GMINA SOMONINO

W3.271.1.01.2023.JB

dotyczy: „Budowa przedszkola w Goręczynie wraz z infrastrukturą towarzyszącą oraz zagospodarowaniem terenu”

W związku z pytaniami Wykonawców dotyczącymi w/w inwestycji Zamawiający przedstawia swoje stanowisko w poruszanych kwestiach oraz udziela odpowiedzi na postawione pytania:

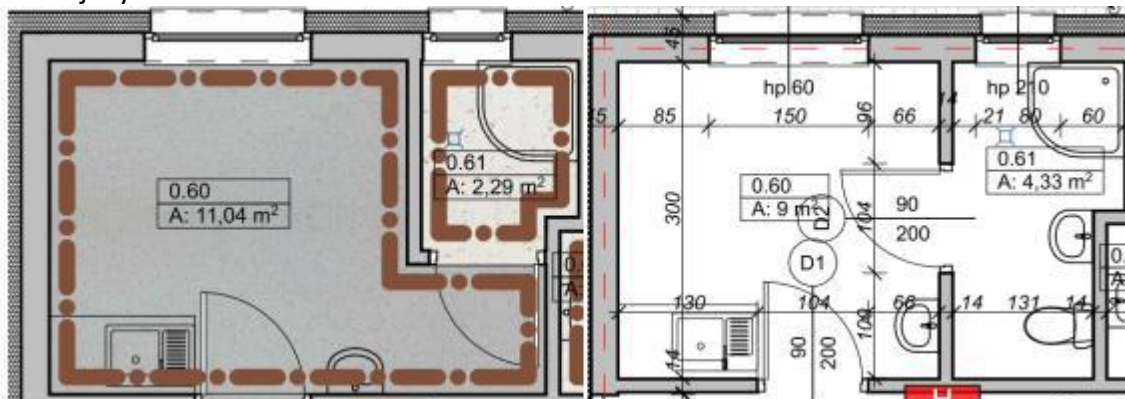
37. Pytanie: Czy inwestor jest pewny aby kolor szafek hydrantowych wewnętrznych był w kolorze ściany? Hydrant zleje się ze ścianą i w przypadku akcji pożarowej może utrudnić jego lokalizację. Czy inwestor nie chce pozostać przy standardowym kolorze czerwonym?

Odpowiedź: Należy zastosować skrzynki hydrantowe w kolorze czerwonym.

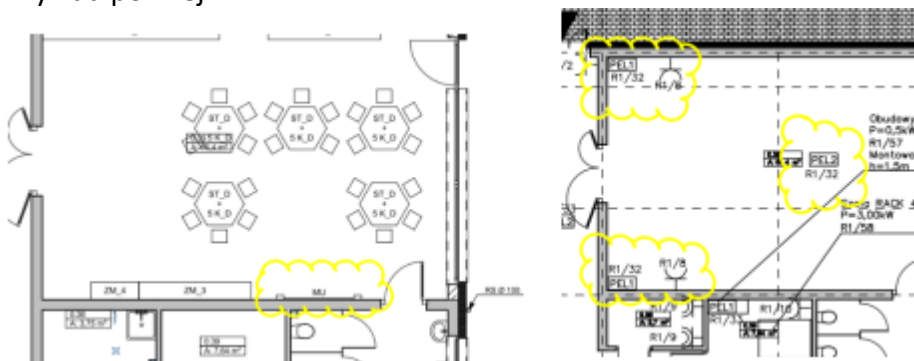
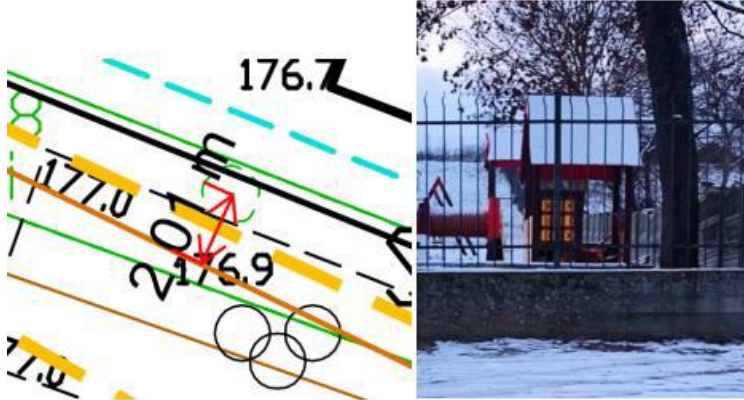
40. Pytanie: Lokalizacja tablic multimedialnych wg aranżacji wewnątrz mija się z lokalizacją punktów elektryczno logicznych PEL. Wychodzi ze za tablicami nie ma wykonanego zasilania.

Przykład poniżej

Proszę o informacje czy lokalizacje są w/w elementów są prawidłowe?

Czy zamawiający dopuszcza zmianę zestawu interaktywnego na monitor interaktywny?

Uzasadnienie: podane zestawy z opisu projektowego są na chwilę obecną przestarzałe w jeden zestaw składa się z 3 elementów : tablica + projektor + komputer co wiąże się z większym zużyciem energii. Monitor interaktywny da lepszą jakość obrazu, większą ilość funkcji , mniejsze zużycie energii i wszystko jest w jednym urządzeniu.

Proponowane rozwiązanie zestawu multimedialnego jest elementem przestarzałym. Na chwilę obecną producenci alarmują o trudnościach dostępności projektorów, a nawet ich możliwym brakiem magazynowym/produkcyjnym.

Odowiedź: Zestaw interaktywny nie jest objęty przedmiotem zamówienia.
